Экономический и Социальный Совет

**Всемирный форум для согласования правил
в области транспортных средств**

Предложение по дополнению 2 к Правилам № 129, касающимся усовершенствованных детских удерживающих систем (УДУС)

Представлено Рабочей группой по пассивной безопасности*

- "4.8 Дополнительная маркировка

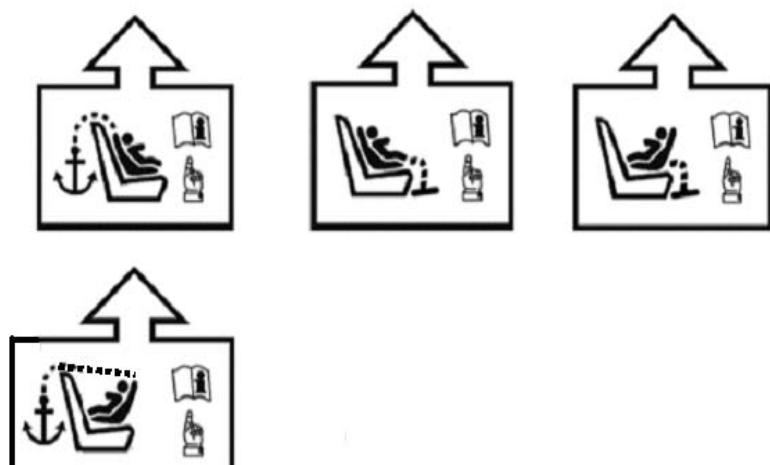
*Пункт 4.8 изменить следующим образом:*

Рис. 3

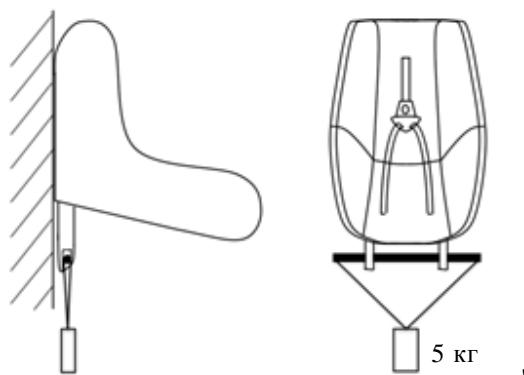
Включить новые пункты 7.2.8–7.2.8.5 следующего содержания:

"7.2.8 Сиденье в сборе или компонент, оснащенный креплениями ISOFIX (например, основание ISOFIX), если оно имеет открывающую кнопку,очно прикрепляется к испытательному устройству таким образом, чтобы соединительные детали ISOFIX были выровнены по вертикали, как показано на рис. 3. К соединительным деталям ISOFIX прикрепляют стержень диаметром 6 мм и длиной 350 мм. К концам стержня прикрепляют груз массой 5 кг.

7.2.8.1 Усилие открытия прилагают к открывающей кнопке или ручке вдоль фиксированной оси, проходящей параллельно первоначальному направлению движения кнопки/ручки; геометрический центр относится к той части поверхности крепления ISOFIX, на которую производится нажатие в целях открытия.

- 7.2.8.2 К креплению ISOFIX прилагают соответствующее усилие открытия с использованием динамометра или аналогичного устройства обычным образом и в том же направлении, что указано в руководстве изготовителя по эксплуатации. Контактный наконечник должен представлять собой полированную металлическую полусферу радиусом $2,5 \pm 0,1$ мм в случае открывающей кнопки или полированный металлический крючок радиусом 25 мм.

- 7.2.8.3 Если конструкция детского удерживающего устройства не допускает применения процедуры, описание которой приведено в пунктах 7.2.8.1 и 7.2.8.2, то с согласия технической службы, проводящей испытания, может быть применен альтернативный метод.

- 7.2.8.4 Измеряют усилие открытия крепления ISOFIX, необходимое для отсоединения первой соединительной детали.
- 7.2.8.5 Испытание проводят на новом сиденье и повторяют на сиденье, которое было подвергнуто процедуре циклизации, указанной в пункте 6.7.5.1.

Схемы знака официального утверждения

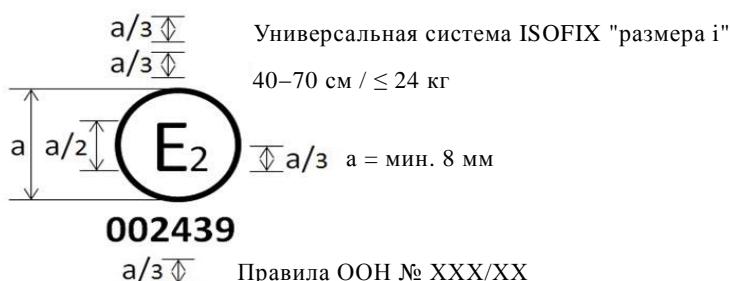
Приложение 2 изменить следующим образом:

Детская удерживающая система, на которой проставлен вышеуказанный знак официального утверждения, представляет собой устройство, которое можно устанавливать на месте для сиденья любого транспортного средства, совместимого с ДУС размера i, и использовать в размерном диапазоне 40–70 см с пределом по массе в 24 кг; она официально утверждена во Франции (E2) под номером 002439. Номер официального утверждения указывает, что официальное утверждение было предоставлено в соответствии с требованиями Правил, касающимися официального утверждения усовершенствованных детских удерживающих систем, используемых на борту автотранспортных средств, с внесенными в них поправками серии 00. Кроме того, на знаке официального утверждения должно быть указано название Правил, а после него – серия поправок, в соответствии с которыми было предоставлено официальное утверждение.

Детская удерживающая система, на которой проставлен вышеуказанный знак официального утверждения, представляет собой устройство, которое нельзя устанавливать на каждом транспортном средстве и использовать в размерном диапазоне 40–70 см с пределом по массе в 24 кг; она официально утверждена во Франции (E2) под номером 002450. Номер официального утверждения указывает, что официальное утверждение было предоставлено в соответствии с требованиями Правил, касающимися официального утверждения детских удерживающих систем ISOFIX для конкретного транспортного средства, используемых на борту автотранспортных средств, с внесенными в них поправками се-

рии 00. Кроме того, на знаке официального утверждения должно быть указано название Правил, а после него – серия поправок, в соответствии с которыми было предоставлено официальное утверждение.

"Рис. 1

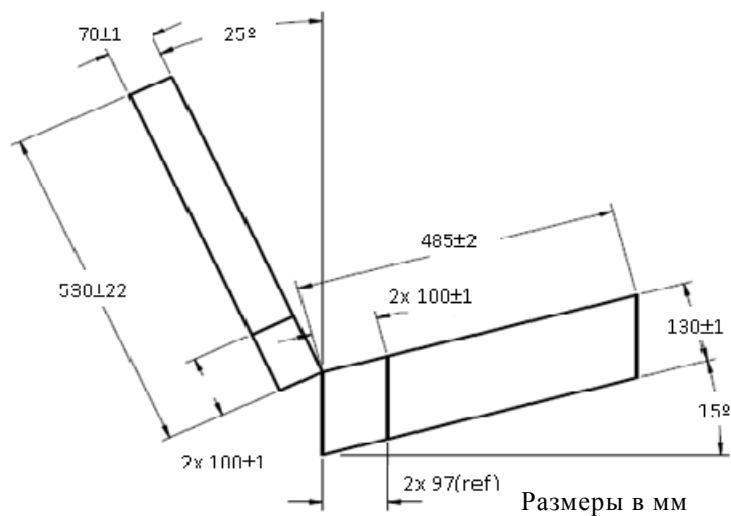
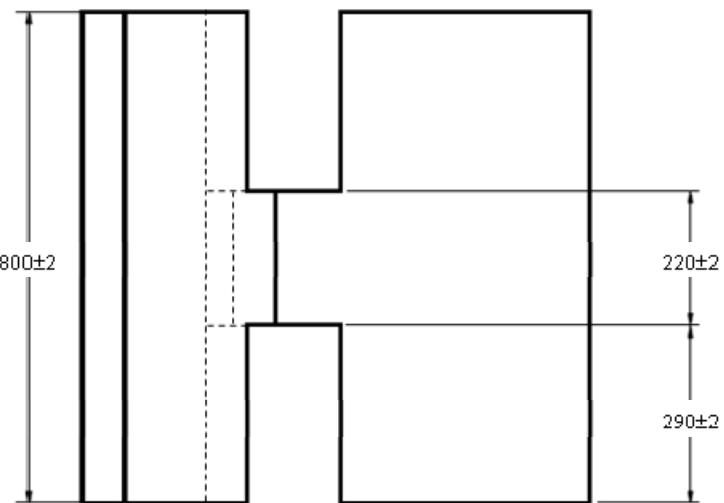
Рис. 1 и 2 изменить следующим образом:

"Рис. 3

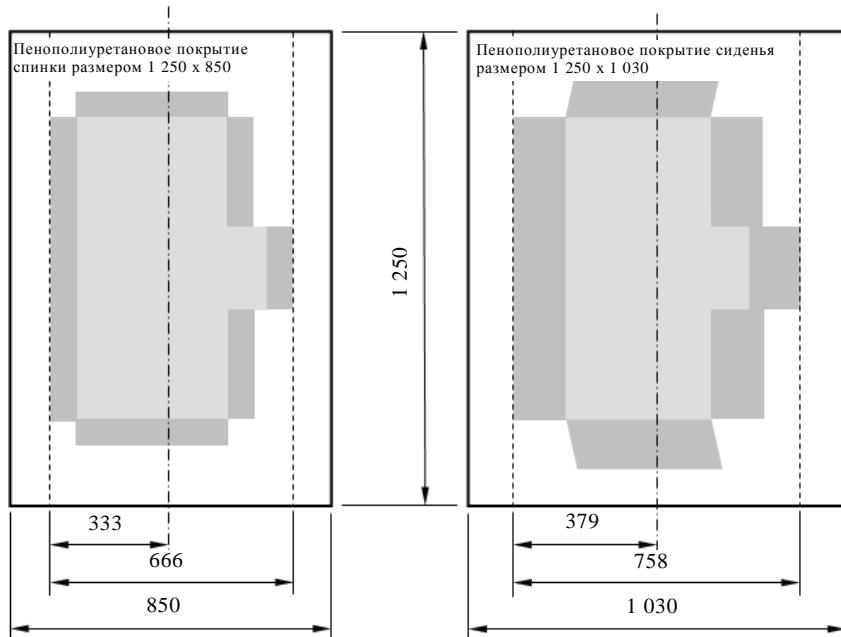
Рис. 4 (прежний) пронумеровать как рис. 3 и внести следующие поправки:

Рис. 1

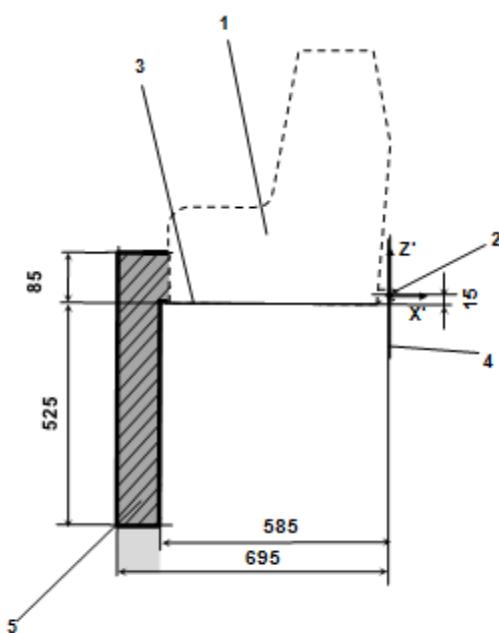
Приложение 19 изменить следующим образом:

1. Фиксирующее приспособление детского удерживающего устройства (ФПДУУ).
2. Стержень нижних креплений ISOFIX.
3. Плоскость, образуемая нижней поверхностью ФПДУУ, которая параллельна плоскости X'-Y' в системе координат и проходит ниже ее на 15 мм.
4. Плоскость Z'-Y' в системе координат.

5. Верхняя часть оценочного объема пространства для опоры, показывающая размерные ограничения в направлениях X' и Y', верхний предел по высоте в направлении Z', а также нижний предел по высоте в направлении Z' для жестких элементов опоры, которые не регулируются в направлении Z'.

Рис. 3

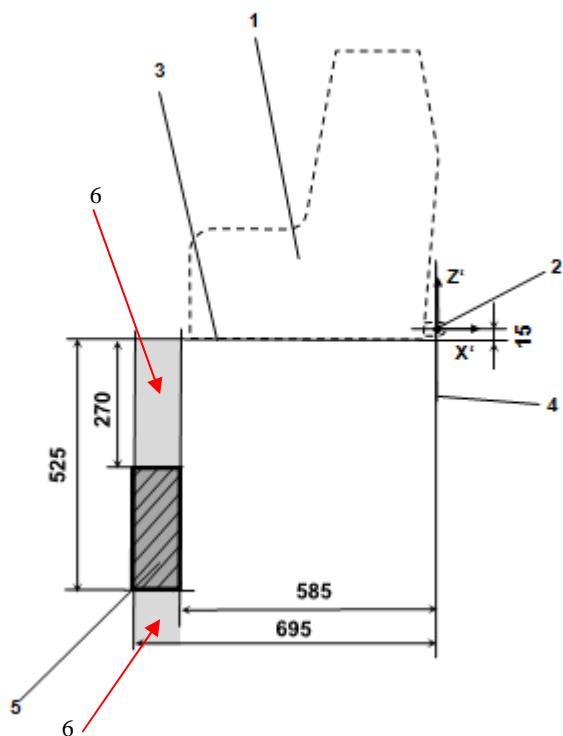
Допускается возможность регулировки опоры по высоте в направлении Z' с превышением установленных пределов (как показано на рис. 3 (обозначение 6) приложения 19) при условии, что никакая часть не выходит за границы лимитирующих плоскостей в направлениях X' и Y'.

1. Фиксирующее приспособление детского удерживающего устройства (ФПДУУ).
2. Стержень нижних креплений ISOFIX.
3. Плоскость, образуемая нижней поверхностью ФПДУУ, которая параллельна плоскости X'-Y' в системе координат и проходит ниже ее на 15 мм.
4. Плоскость Z'-Y' в системе координат.
5. Оценочный объем пространства для ступни опоры, показывающий диапазон требуемой регулировки ступни опоры в направлении Z', а также размерные ограничения в направлениях X' и Y'.
6. Дополнительные объемы, показывающие дополнительный допустимый диапазон регулировки ступни опоры в направлении Z'.

Устройство приложения нагрузки I

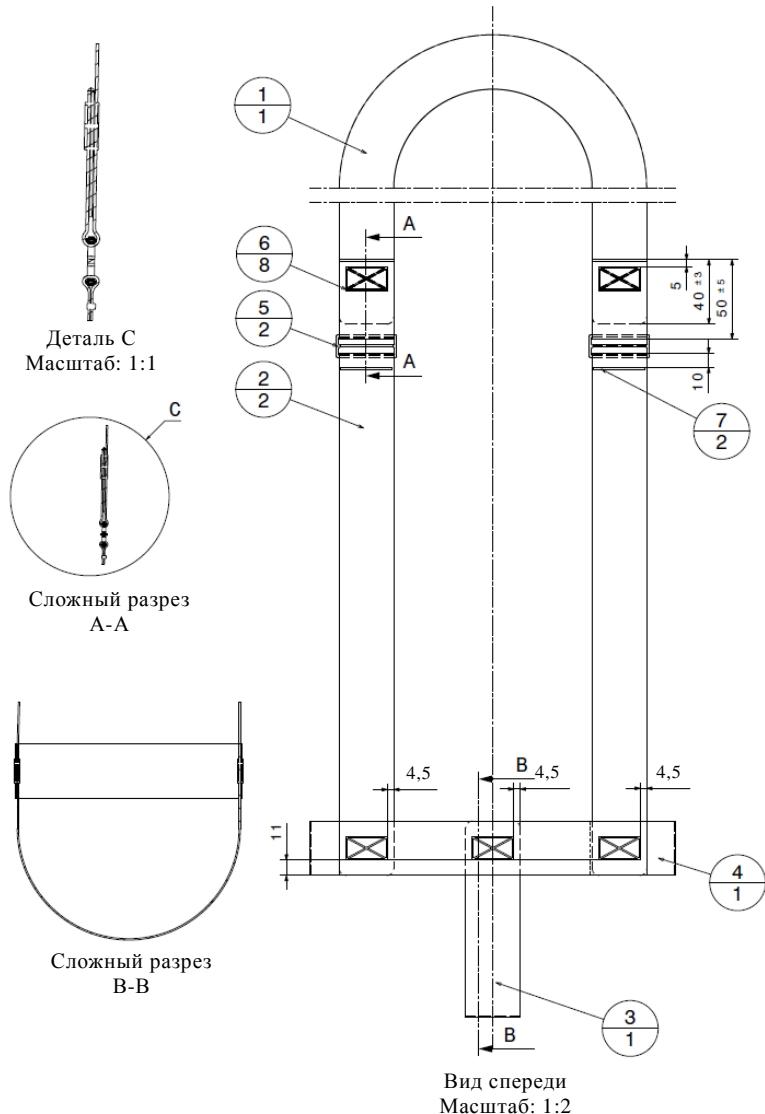
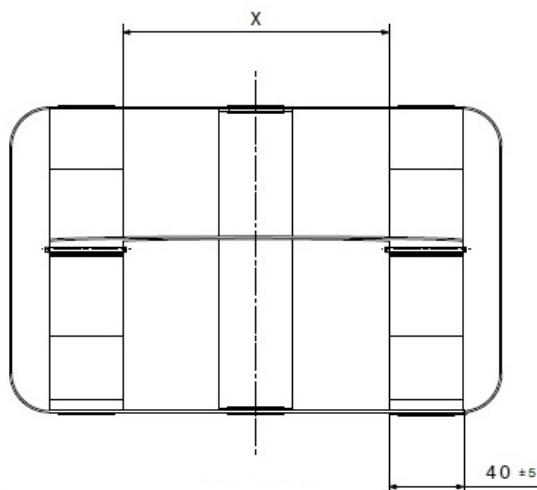
Включить новое приложение 21 следующего содержания:

№	Номер детали	Наименование	Данные	Количество
1	PV000009.1	головной ремень – 39 мм	-	1
2	PV000009.2	плечевой ремень л/п – 39 мм	-	2
3	PV000009.3	паховый ремень – 39 мм	-	1
4	PV000009.4	бедренный ремень – 39 мм	-	1
5	102 18 31	форма шва (30 x 17)	шов: 77, нить: 30, цвет: SABA серый	8
6	PV000009.5	пластмассовая пряжка		2
7	PV000009.6	форма шва (2 x 37)	шов: 77, нить: 30, цвет: SABA серый	2

Длина натяжения Манекен	<i>(+/- 5 мм)</i>					
	<i>Q 0</i>	<i>Q 1</i>	<i>Q 1,5</i>	<i>Q 3</i>	<i>Q 6</i>	<i>Q 10</i>
Головной ремень	1 000 мм	1 000 мм	1 000 мм	1 200 мм	1 200 мм	1 200 мм
Плечевой ремень	750 мм	850 мм	950 мм	1 000 мм	1 100 мм	1 300 мм
Паховый ремень	300 мм	350 мм	400 мм	400 мм	450 мм	570 мм
Бедренный ремень	400 мм	500 мм	550 мм	600 мм	700 мм	800 мм
Размер X	120 мм	130 мм	140 мм	140 мм	150 мм	1 600 мм

Ремень			
ширина	толщина	растяжение	прочность
39 мм +/- 1 мм	1 мм +/- 0,1 мм	5,5 – 6,5 %	мин. 15 000 Н

Форма шва	Мин. требуемое усилие
12 x 12 мм	3,5 кН
30 x 12 мм	5,3 кН
30 x 17 мм	5,3 кН
30 x 30 мм	7,0 кН
